Stellungnahme zum Referentenentwurf

zur 1. BImSchV vom 19.01.2021

Erste Verordnung zur Änderung der Verordnung über kleine
und mittlere Feuerungsanlagen

Stellungnahme des Ofen- und Luftheizungsbauerhandwerks

Bild 1: Referentenentwurf 1. BImSchV, 19.01.2021, erlaubte Schornsteinmündungen bei Neuerrichtung und Modernisierung der Feuerstätte

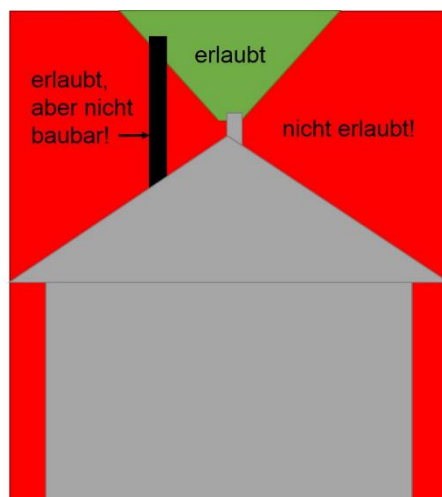
Entgegen der bisherigen Diskussion und der praktischen Umsetzung soll die Forderung der firstnahen Ableitung nun auch auf bestehende Schornsteine angewendet werden, an die eine neue Feuerstätte angeschlossen wird. Diese Regelung ist zu einem „verklausuliert“ enthalten und somit für den Bürger nicht auf den ersten Blick zu erfassen, zum anderen ist diese Anforderung praktisch nicht umsetzbar. Denn eine nachträgliche Erhöhung eines bestehenden Schornsteins ist baulich und/oder baurechtlich vielfach nicht möglich. Gründe hierfür sind u.a.:

Von einer Schornsteinerhöhung von Bestandsanlagen ist aus fachlicher Sicht dringend abzuraten. Die Emissionswerte können steigen, die Kosten für den Bauherrn steigen erheblich, die Haftungsrisiken für den ausführenden Betrieb steigen, die Absprachen zwischen den Baubeteiligten vergrößern sich erheblich, die Planungssicherheit geht zurück und nicht zuletzt hat es keine positiven Auswirkungen auf die Umwelt.

Außerdem erscheint es wenig sinnvoll bei einer Bestandsanlage die Austrittsöffnung anzupassen, wenn eine veraltete Anlage gegen eine emissionsarme moderne Feuerstätte ausgetauscht wird. Die Belastungen für Umwelt und Nachbarn werden zielgemäß reduziert. Diesem Primärziel der 1. BImSchV darf kein untergeordnetes Ziel entgegenwirken.
